榎尾川上流部の治水対策について

京都大学名誉教授 今本博健

榎尾川ダム建設についての意見

金盛氏の意見に反論する：やはり榎尾川ダムは中止すべきである

図1 榎尾川上流部の地形および大阪府拡幅案(丸番号は写真番号を表す)

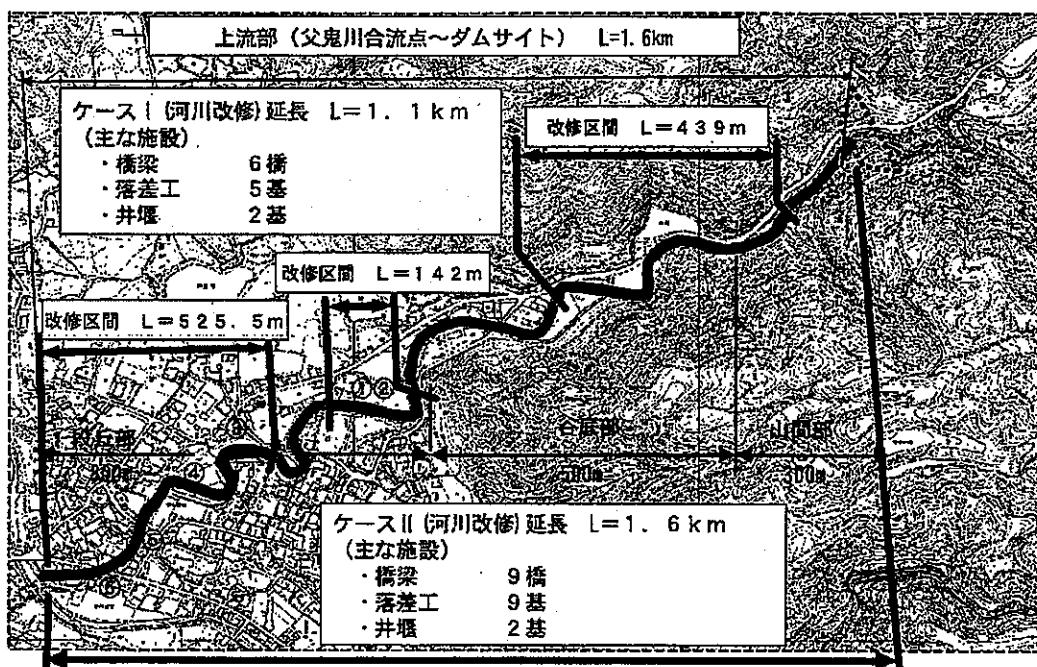
図1は榎尾川上流部における大阪府による拡幅案の必要区間を示したものである。

同図を利用して、榎尾川上流部の河川の状況をみると、ダムサイトから約300mは両岸に山が迫る山間部を流れており、それより約500mは川沿いに小さな平地が形成された谷底部で屈曲を繰り返し、さらに緩やかな段丘に挟まれた段丘部を約800mにわたり複雑に屈曲・彎曲し、父鬼川と合流している。河川は全区間にわたり掘込河川となっている。

河川周辺の土地の利用状況は次の通りである。山間部では右岸沿いに道路が走るのみで利用はない。谷底部では、川より高い平地に建物が散見されるが、多くは倉庫や作業小屋であり、住宅はほとんどない。段丘部での利用度は高く、最初の600mほどでは、左岸側の段丘は住宅、右岸側の農地である。つづく200mには両岸に住宅があるものの、多くは段丘上にあり、一部の川沿いの住宅を除いて、洪水による浸水の恐れはない。

大阪府による 80 ミリ対応の拡幅案および特殊堤案はいずれもダムサイトから合流点までの全区間 1.6km にわたっての改修を必要としているが、山間部に及ぶ過大なものなので、ここでは 50 ミリ対応の拡幅案に示された 3 つの区間を対象に対策案を検討することにする。

谷底平野部の L=439m 区間では、最初は山間部と同じ溪流であり、航空写真では河道は樹木に覆われ確認できないほど川幅は狭い。山あいの広がったところでは川より高い平地に建物が散見されるが、作業小屋あるいは倉庫であり、住宅はほとんどない。洪水の溢れる可能性は少なく、溢れたとしても被害は軽微である。拡幅の必要性はまったく認められず、大阪府案のような拡幅あるいは特殊堤は不要である。護岸に破損があれば修復する程度でよい。

段丘部に入ったところの L=142m 区間では、そうず橋から上下流を撮った写真 1 および 2 に見られるように、河道は概ね整備済みであり、満水状態では 100m³/s 程度は流れる。溢れたとしても農地へであり、被害は軽微である。水衝部の護岸を補修し、堆積土砂を除去するだけでよく、拡幅や特殊堤は不要である。

問題の多いのが段丘部の合流点に至る L=525.5m 区間である。

- ・谷底平野部 (L=439m 区間) : 護岸補修
- ・段丘部 (L=142m 区間) : 護岸補修、堆積土砂の撤去 (随所)
- ・段丘部 (L=525.5m 区間) : 特殊堤の設置 (歩道橋周辺)、特殊堤の設置 (大畑橋下流)
護岸補修 (随所)、堆積土砂の撤去 (随所)
